新竹縣政府工程查核代表照片表

工程名稱：110 年新竹縣橫山鄉村里聯絡道提升道路品質改善工程

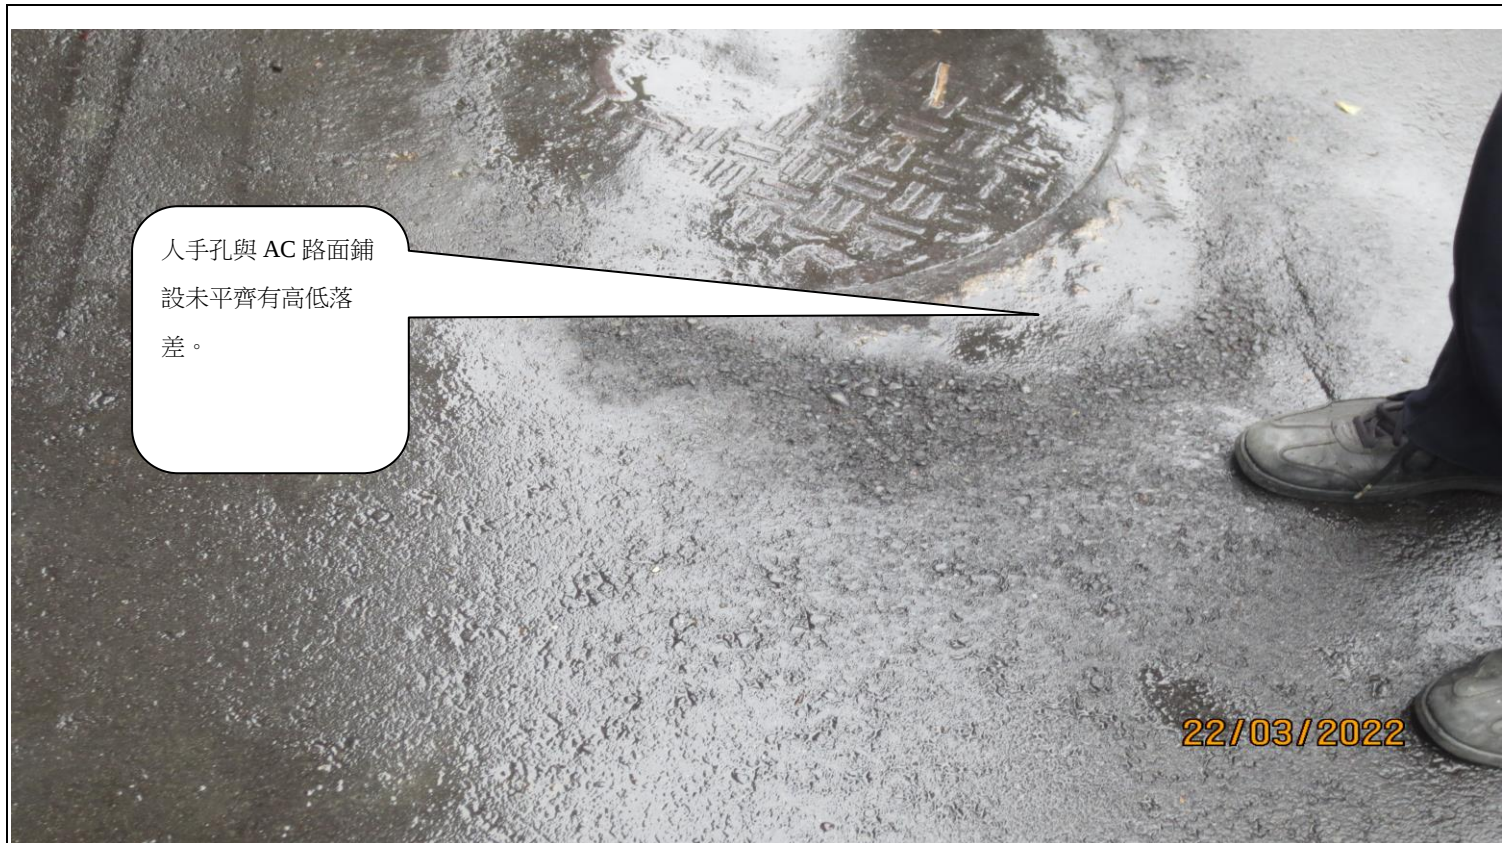
現場完成瀝青鋪面平整度不佳。中正路段發現，尤其路面有粒料分離且縱向有少許裂縫，請全段檢查並改善。
